Oggetto: Collegamento autostradale di connessione tra le città di Brescia e Milano (CUP E31B0500039007) . Progetto definitivo di variante relativo alla "Interconnessione A4/A35". Istanza di modifica tratti di elettrodotti TERNA 380 kV e 132 kV interferenti con il nucleo storico di Lovornato in comune di Ospitaletto (BS).

Il Presidente della Provincia di Brescia
Pier Luigi Mottinelli

ipotesi di soluzione

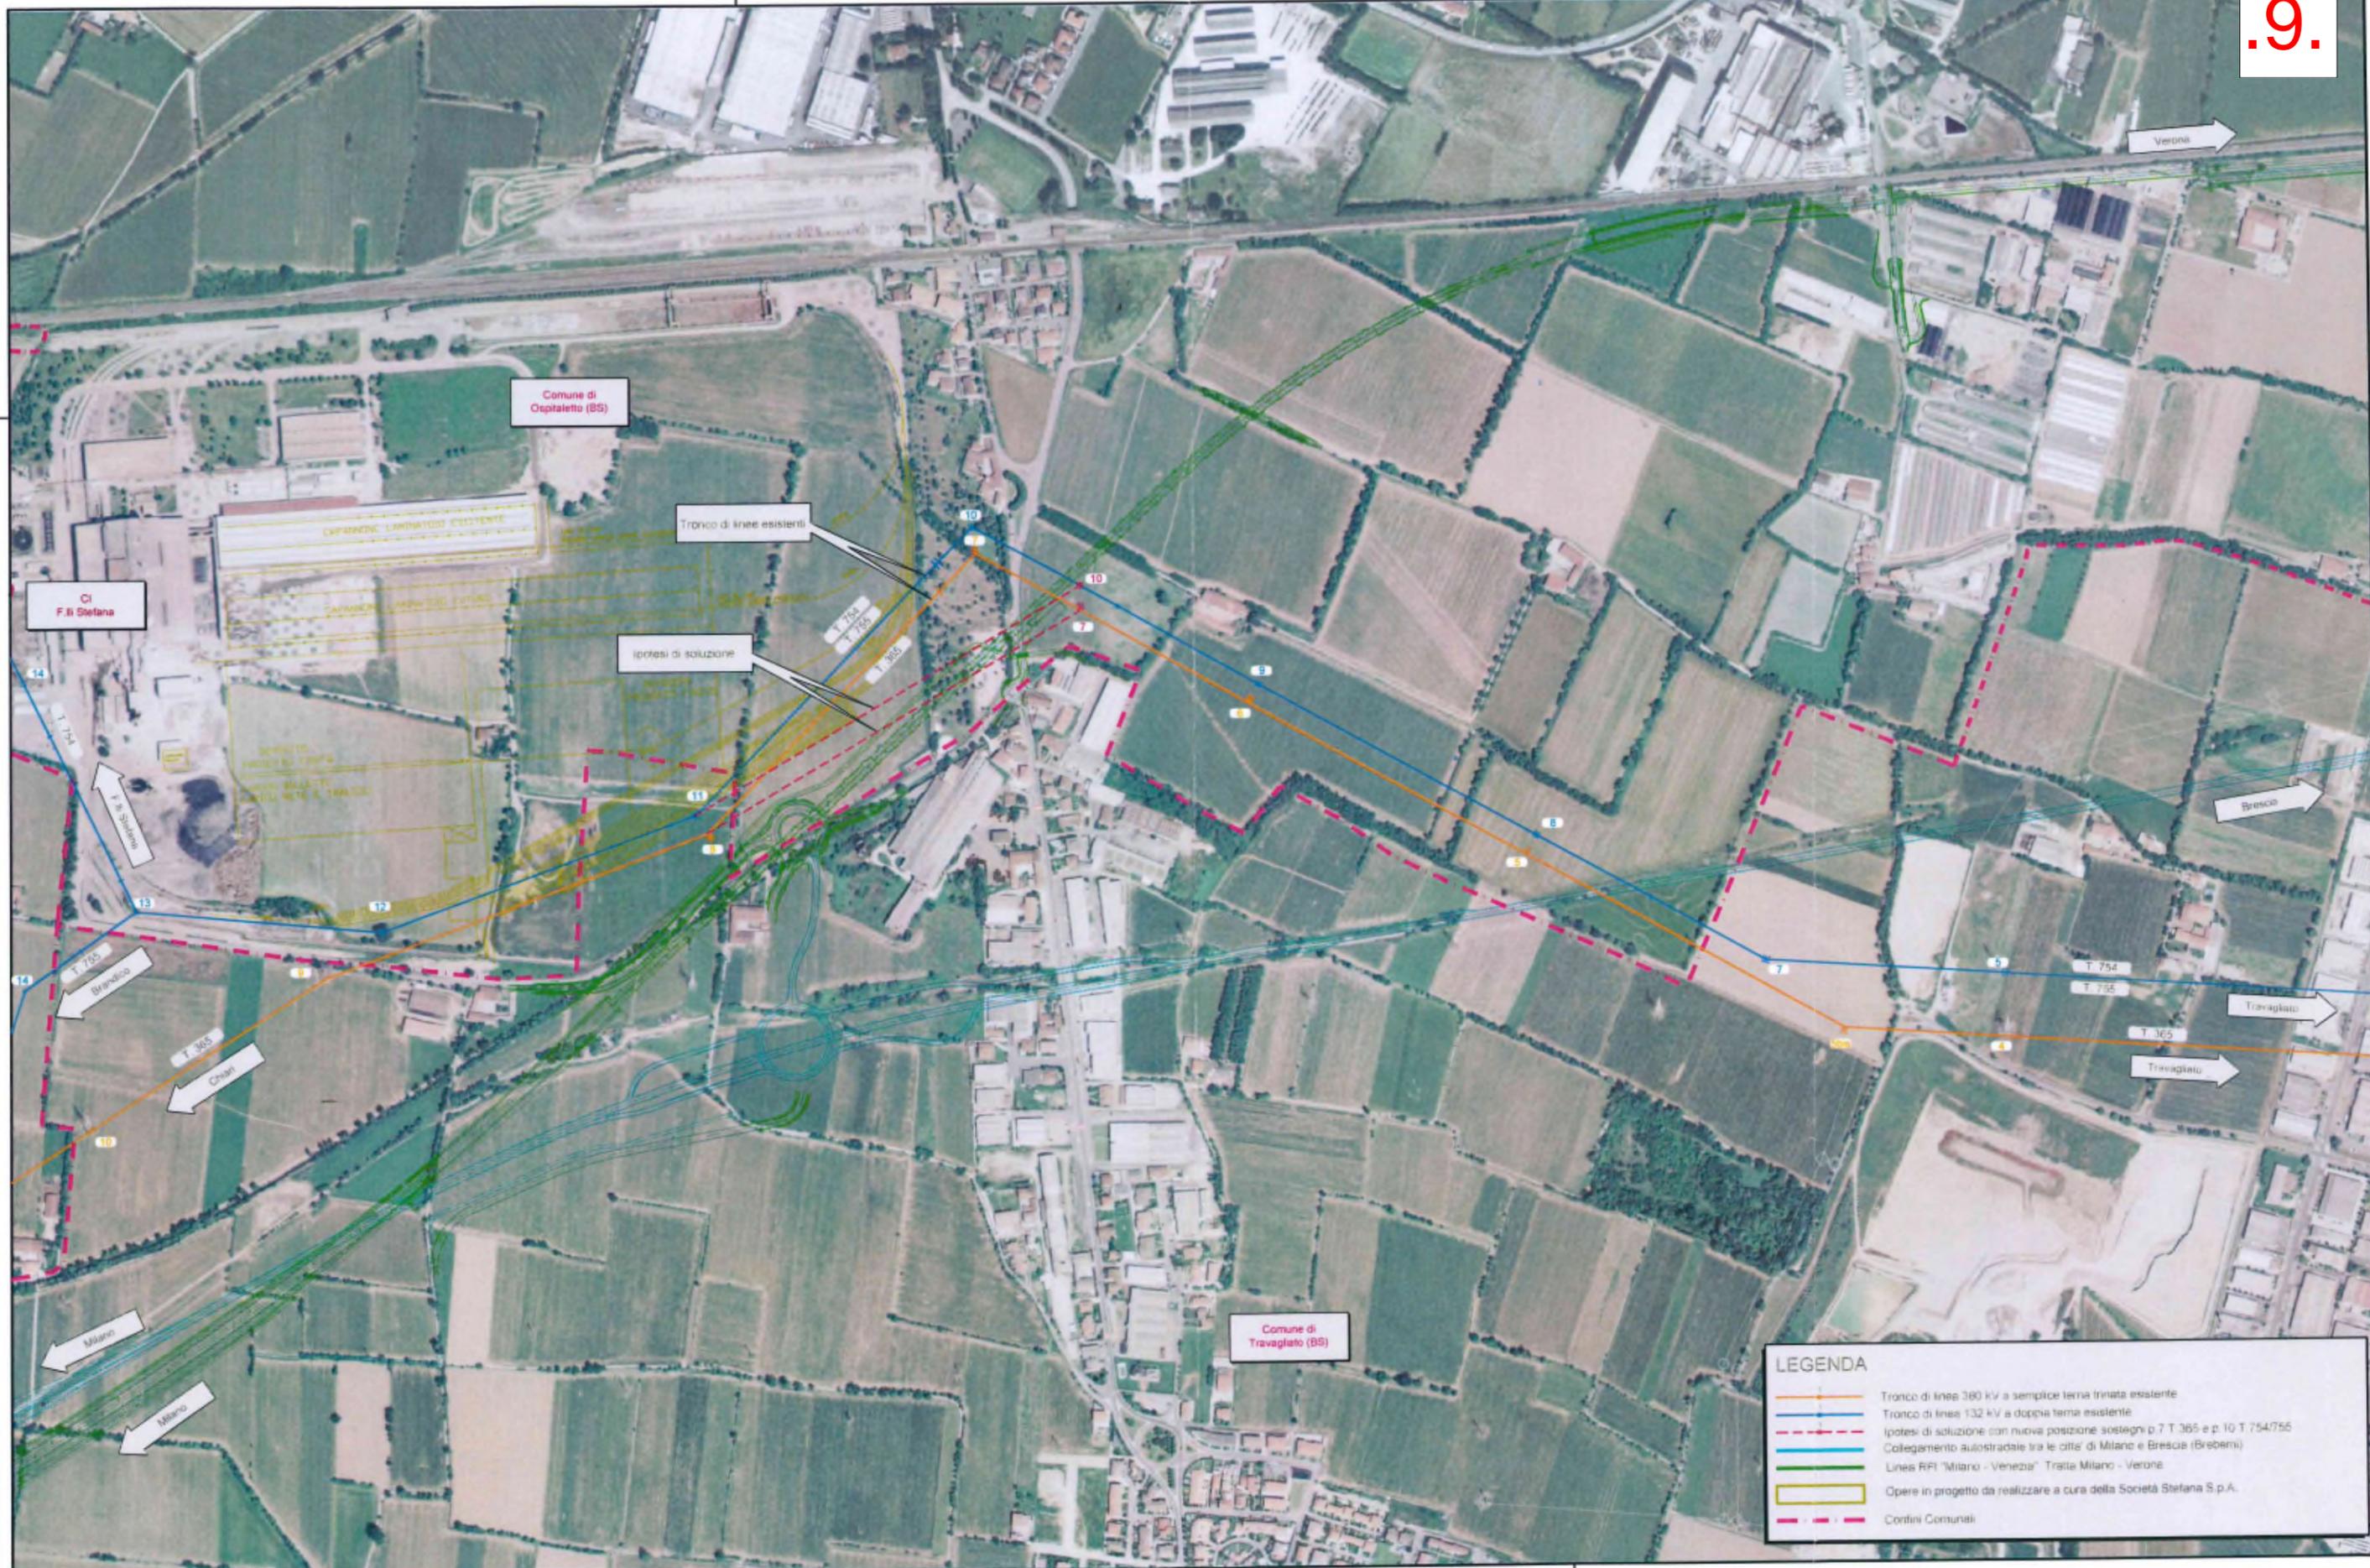
Considerato che tale insostenibile criticità può trovare concreta, condivisa e definitiva soluzione arretrando i due richiamati tralicci di vertice dalla attuale posizione a quella ubicata a sud della linea TAV, come rappresentato nella allegata ortofoto, ove la proposta di variante planimetrica di ottimizzazione dei tratti di elettrodotto in argomento è graficamente indicata con tratteggio rosso.

che, per le motivazioni esposte e nell'ambito delle procedure attivate presso codesti Ministeri di valutazione ed approvazione del progetto definitivo in argomento, venga **prescritto** l'arretramento a sud della linea ferroviaria TAV Treviglio/Brescia del traliccio n. 10 dell'elettrodotto a 132 kV a doppia terna n. 754 - 755 e del traliccio n. 7 dell'elettrodotto a 380 kV n. 365 "Chiari - Travagliato", come sinteticamente indicato nella allegata ortofoto.
